ADITAMENTO

AUMENTO DA CAPACIDADE INSTALADA DA
FONT SALEM PORTUGAL S.A

No contexto do processo de licenciamento único de ambiente do estabelecimento FONT SALEM PORTUGAL S.A. (daqui em diante designada FSP), o presente documento vem fornecer elementos adicionais e prestar esclarecimentos, dando cumprimento ao solicitado pela Agência Portuguesa do Ambiente, através do Ofício com referência PL20190716001035 disponibilizado na plataforma do SILiAmb.

Figura 12- Delimitação da área de intervenção sobre extrato da Planta das Unidades Territoriais do PROT OVT.

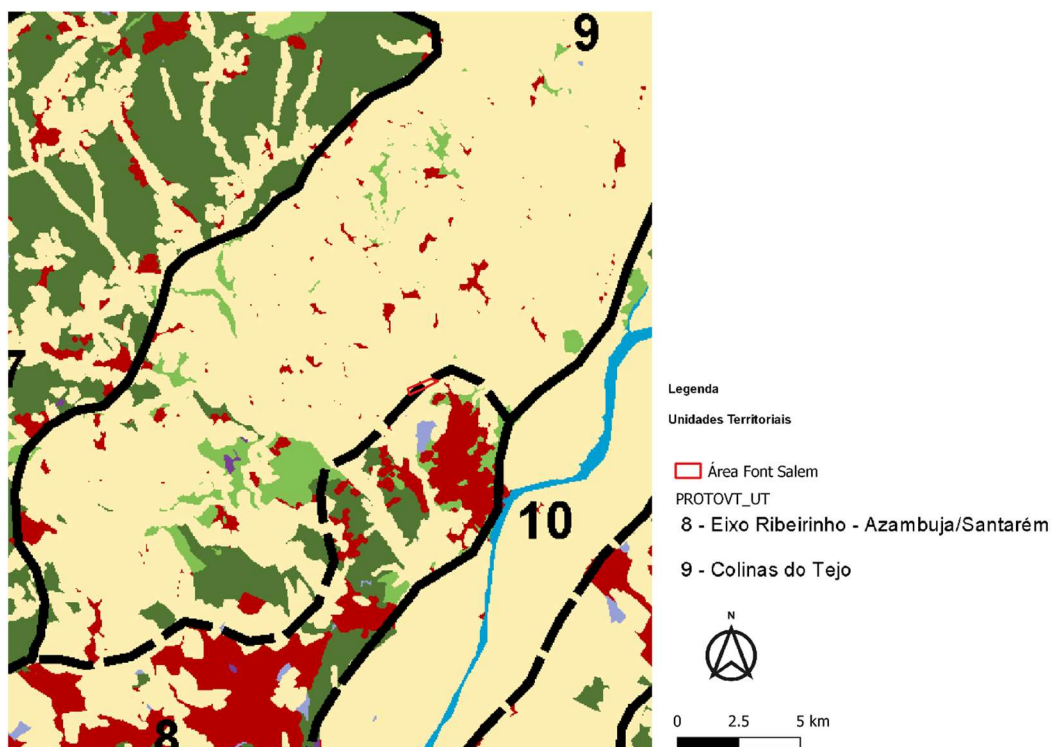
“18. Completar o enquadramento nas normas/diretrizes aplicáveis do Plano Regional de Ordenamento do Território do Oeste e Vale do Tejo (PROT OVT) - UT8-Eixo Ribeirinho Azambuja/Santarém e UT9-Colinas do Tejo; Área de Desenvolvimento Agrícola e Florestal - Viticultura e Olivicultura; Rede Complementar da Estrutura Regional de Proteção e Valorização Ambiental (ERPVA) - Áreas Ecológicas Complementares – Paisagem Notável; Riscos - Perigosidade sísmica moderada; Padrões de ocupação do solo - Classe AA – Áreas Agrícolas.”

O PROTOVT define 16 unidades territoriais. A Figura 12 apresenta o enquadramento da FSP nas unidades territoriais.

Figura 17 - Planta com intervenções que constituem o projeto a azul.

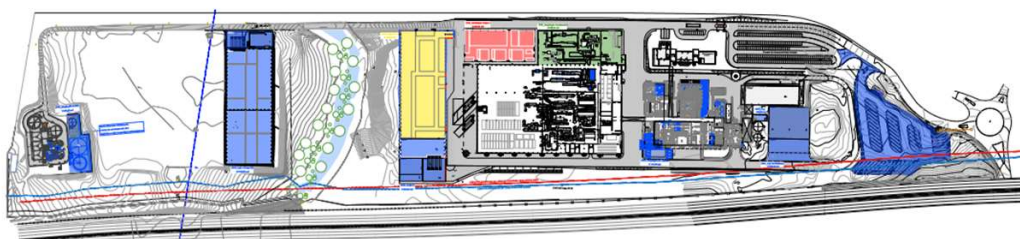
“19. Caracterizar corretamente o ambiente afetado pelo projeto em termos de Ordenamento do Território com identificação e quantificação de todas as classes e categorias de espaço do PDM e respetivo articulado do seu Regulamento, incluindo o disposto no Quadro de Compatibilidades do Anexo II (cf. artigo 80º da Secção XII - Circulação e estacionamento automóvel, no caso de Indústrias e Armazéns), bem como face às condicionantes afetadas. Note-se que, segundo a Planta de Ordenamento – 4 (escala 1/25.000) o local abrange: - Espaços Industriais (artigo 61º); - Espaços Agroflorestais (artigos 66º e 67º); - Espaços Agroflorestais (integrados na RAN) (artigos 66º e 67º); - Espaços Canais (artigo 70º). Contudo, a cidade de Santarém é pormenorizada na Planta de Ordenamento - 9.1 - Cidade (escala 1/10.00) que classifica parte do terreno/parcela como: “Espaços Industriais” (artigo 61º) e “Espaços verdes urbanos de integração paisagística de infraestruturas”.

A Figura 17 e o **Anexo II – Planta de implantação licenciamentos** apresentam planta com as intervenções que constituem o projeto (azul).

Figura 18 - Extrato da Planta de Ordenamento – Concelho (s/ escala).

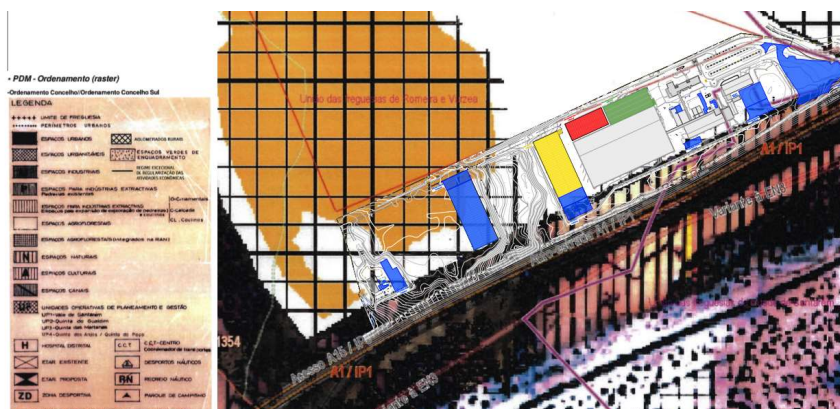
“20. Apresentar extrato(s)/planta(s) do PDM com sobreposição exata e pormenorizada das ações existentes e previstas com classes/categorias de espaço abrangidas.”

No **Anexo VI - Extrato de cartas do PDM**, Figura 18, Figura 26 e Figura 20 apresenta-se sobreposição das ações existentes e previstas nas plantas do PDM. A azul estão assinaladas as intervenções que compreendem a ampliação em apreço.

Figura 27 - Área do parque dos resíduos antes da intervenção.

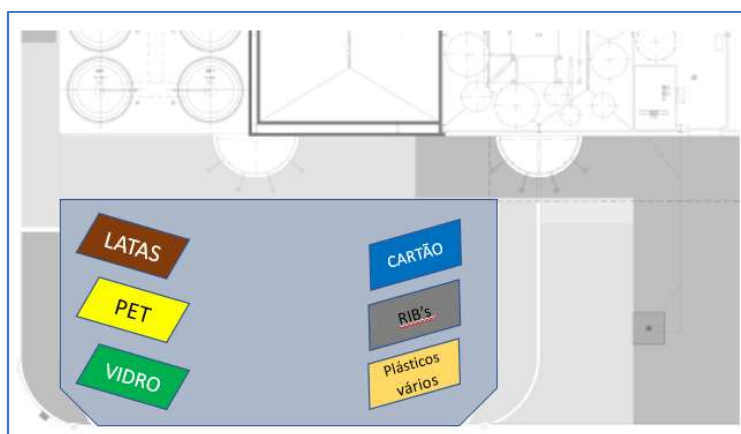
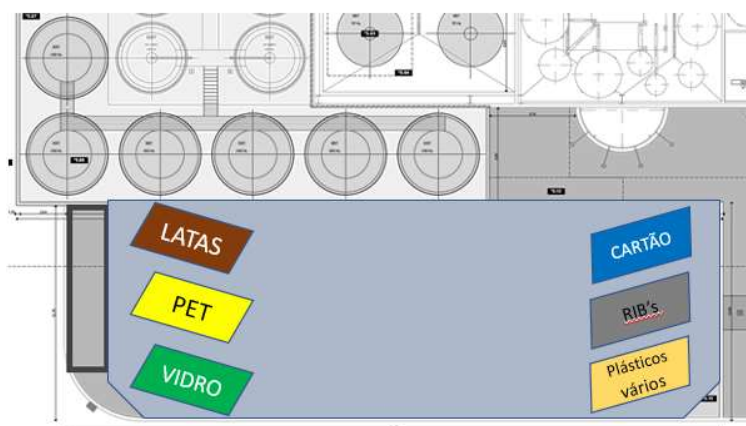
“31. Face à alteração física de um dos parques de resíduos, deverá ser apresentada uma planta que evidencie as modificações ocorridas, com as cores convencionais, e complementada com memória descritiva, elucidativa, das alterações.”

Devido à intervenção na área do edifício do fabrico, foi necessário alterar ligeiramente a área do parque dos resíduos, conforme as figuras Figura 27 e Figura 28. Em termos de áreas, a FSP aumentou a área do parque de resíduos de **388,99 m²** para uma área de **467,17 m²**.

No Anexo XIII - Planta de parque de resíduos apresenta-se planta que evidencia as modificações ocorridas. .
